VYSVĚTLENÍ ZADÁVACÍ DOKUMENTACE č. 4 z 17.10.2023

veřejná zakázka malého rozsahu na stavební práce

MŠ Brno, Úvoz 57, p.o. – zateplení budovy

Obrázek viz. odpověď č. 1c)

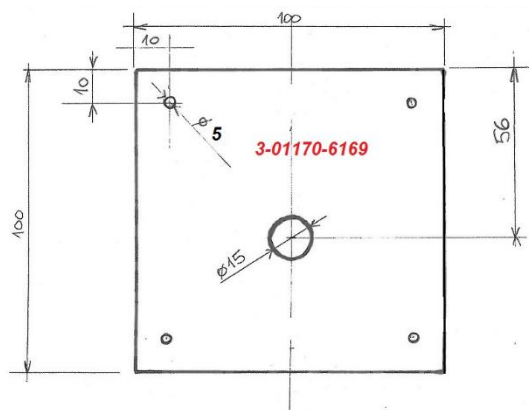
Jak je uvažováno spojení manuální kliky a žaluzie v systému s podomítkovou schránkou? Domníváme se, že skrz překlad nebude možné vrtat, pak by musela být žaluzie osazena na rámu okna. Mají okna rozšiřovací profily? Tak jako tak bude vznikat velký tepelný most. Myslíme, že by bylo vhodnější řešení s elektrickým pohonem.

c) V interiéru, v místě uchycení odnímatelné kliky, je potřeba instalovat podložku z Al plechu tl. 2 mm (viz. detail níže), do které se následně uchyť držák kliky. Při uchycení držáku kliky přímo do zdiva by mohlo dojít k vytržení držáku, proto výrobce doporučujeme použít podložku jako pevný podkladový bod pro kotvení. (*Podložku umí nacenit, vyrobit a dodat výrobce*)
